PLAN LOCAL D'URBANISME

Notice de présentation

Approbation du Plan Local d'Urbanisme	Délibération du Conseil municipal en date du 10 avril 2015
Modification simplifiée n°1 du PLU	Prescrite par arrêté municipal n°10801 du 14 novembre 2017 Approuvée par délibération de l'Assemblée Métropolitaine du 27 mars 2018
Déclaration d'utilité publique n°1	Arrêté préfectoral du 9 octobre 2024
Modification n°1 du PLU	Prescrite par arrêté métropolitain n°AP 24/165 du 04 décembre 2024 Approuvé par délibération de l'Assemblée Métropolitaine du 18 décembre 2025

§1 Modification de l'OAP n°5 Les Hoirs Nord

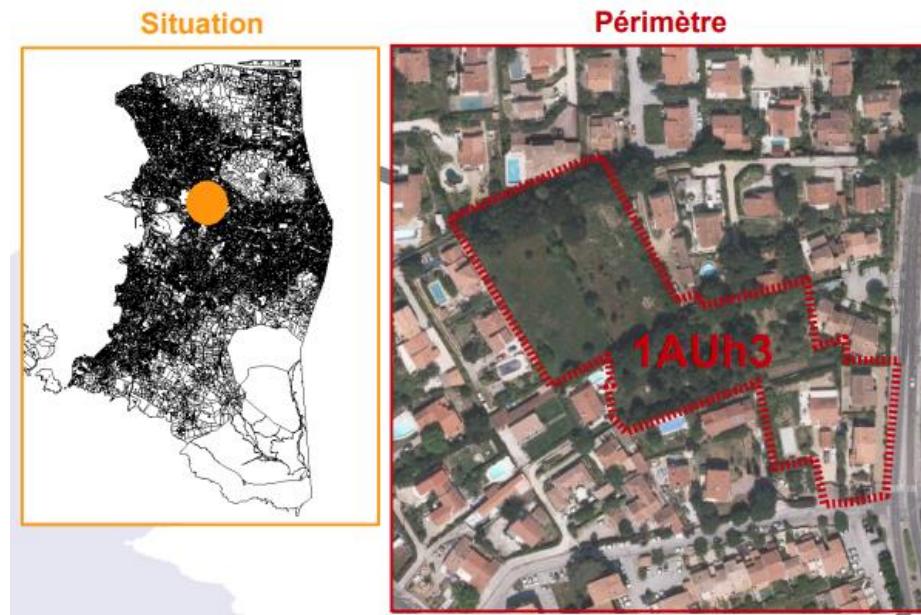
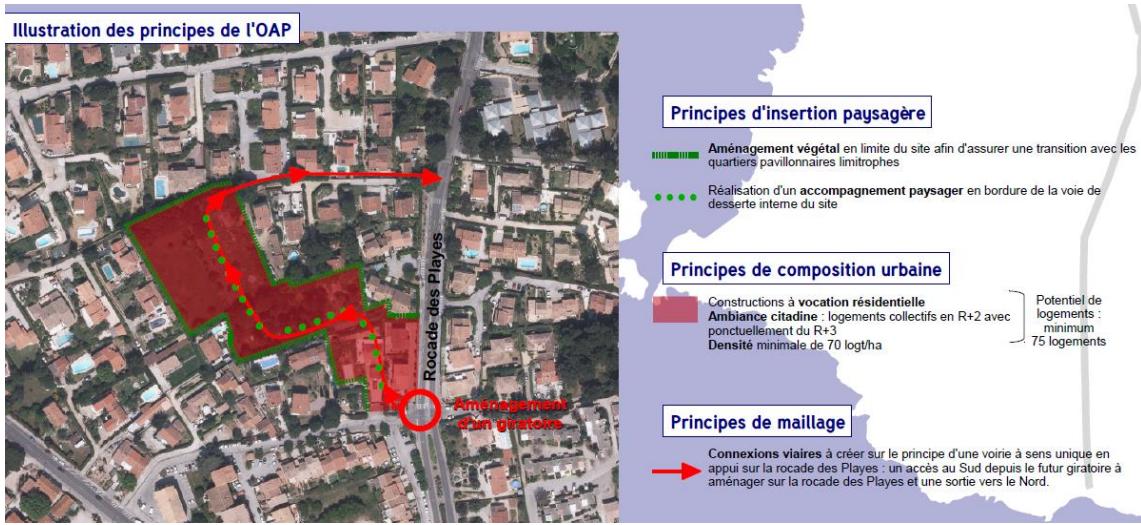
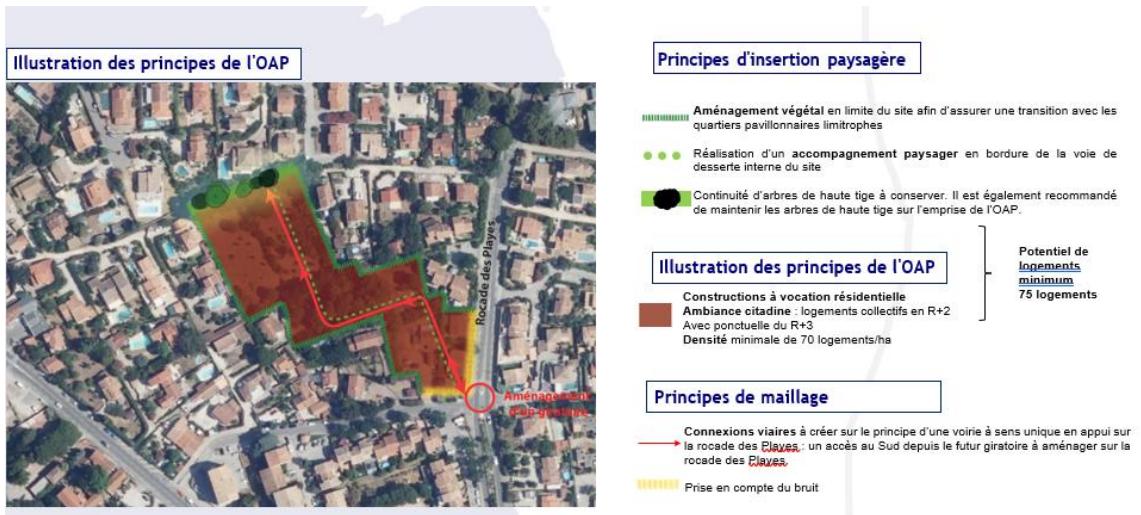
Une OAP n° 5 a été créée au sein du sous-secteur 1AUh3 sur une surface d'un hectare dans une zone se situant à 100m de l'avenue de la mer.

Au regard du programme de logements, il apparaît nécessaire de revoir les connexions viaires et de supprimer le principe de maillage vers la rocade des Playes au Nord. La sortie au Nord est supprimée.

Par ailleurs, l'accent a été mis sur l'environnement paysager par la recommandation liée au maintien au Nord de la continuité des arbres de haute tige. Enfin, afin d'éviter les nuisances le long de la Rocade des Playes, il a été ajouté la nécessité de veiller à la prise en compte du bruit à cet endroit. En effet, la rocade des Playes est identifiée comme infrastructure de transport terrestre génératrice de bruit, un recul est donc imposé au projet de construction conformément au PPA du Var approuvé le 17 mars 2022.

- Crédit d'un emplacement réservé n°220 : équipements à destination d'enfants

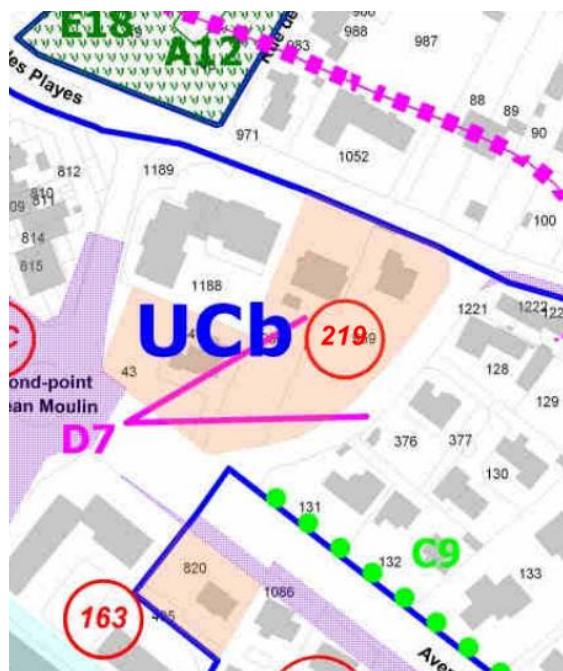
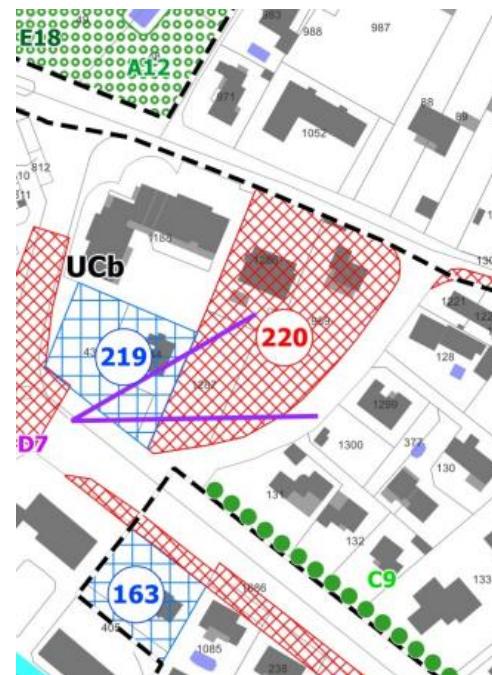
Un emplacement réservé n°220 est créé en vue de la réalisation d'un secteur d'équipement à destination d'enfants (école, crèche, pouponnière, ...) dans le quartier les Hoirs Nord, d'une superficie de 3 530 m².

§3 La suppression de la ZAC de La Millonne

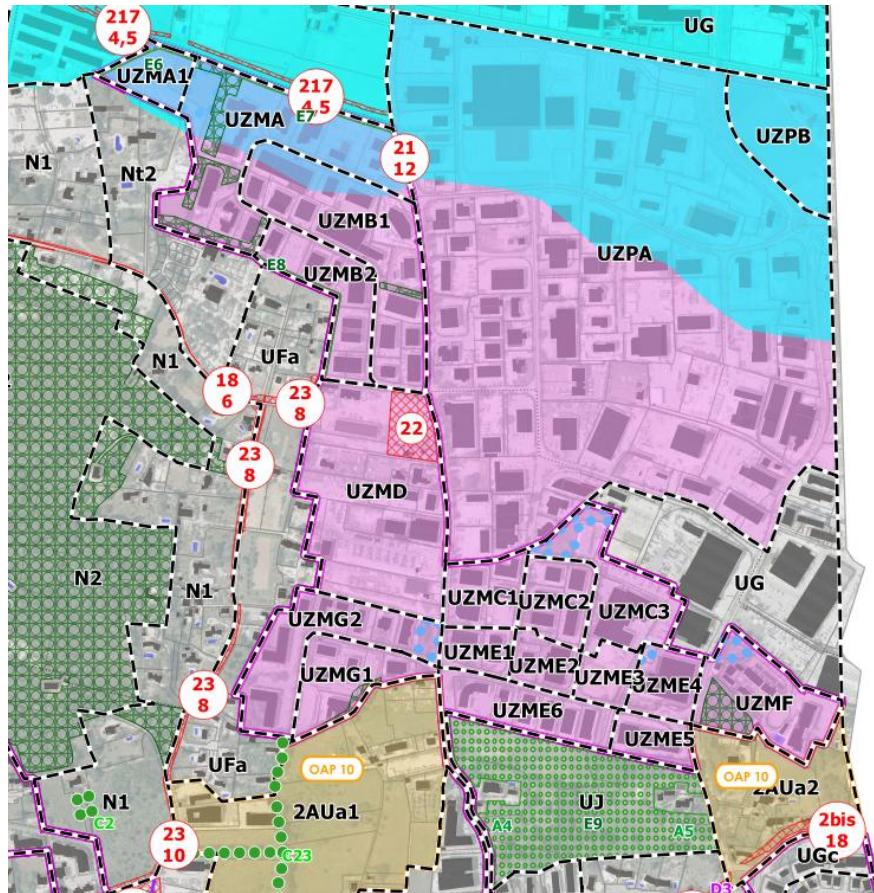
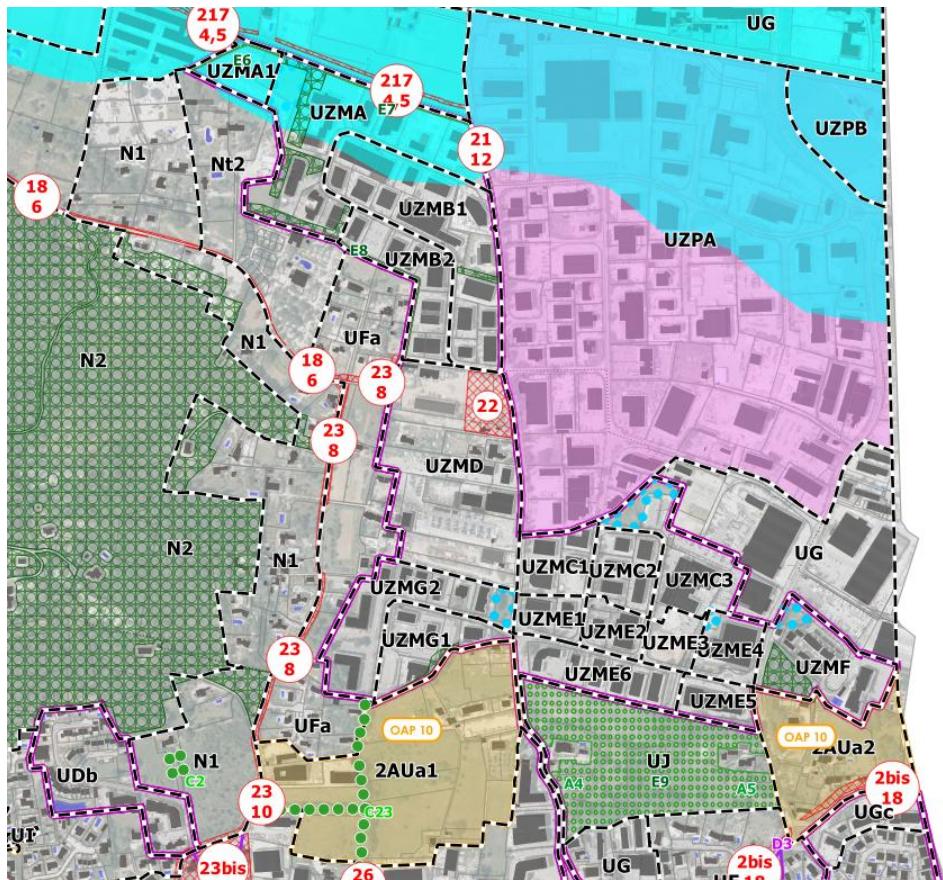
Par délibérations successives du Conseil Municipal de Six-Fours n°16548 en date du 28 février 2024 et du Conseil Métropolitain n°24/03/0239 du 28 mars 2024, la ZAC de La Millonne a été clôturée. La ZAC de la Millonne est donc supprimée du plan de zonage.

§1 Suppression de la mention à la ZAC de La Millonne au sein de l'annexe 7-2a liée aux Zones d'Aménagement concerté

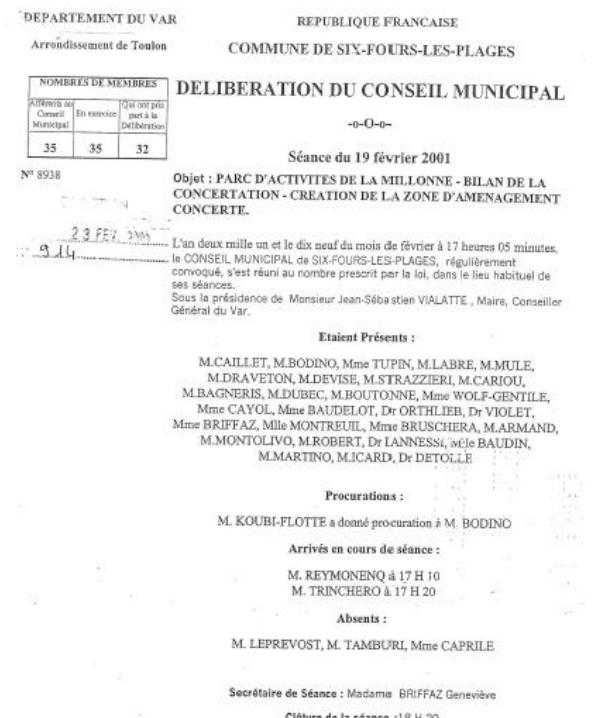
Par délibérations successives du Conseil Municipal de Six-Fours n°16548 en date du 28 février 2024 et du Conseil Métropolitain n°24/03/0239 du 28 mars 2024, la ZAC de La Millonne a été clôturée. Les pièces administratives liées à la ZAC de La Millonne sont supprimées des annexes.
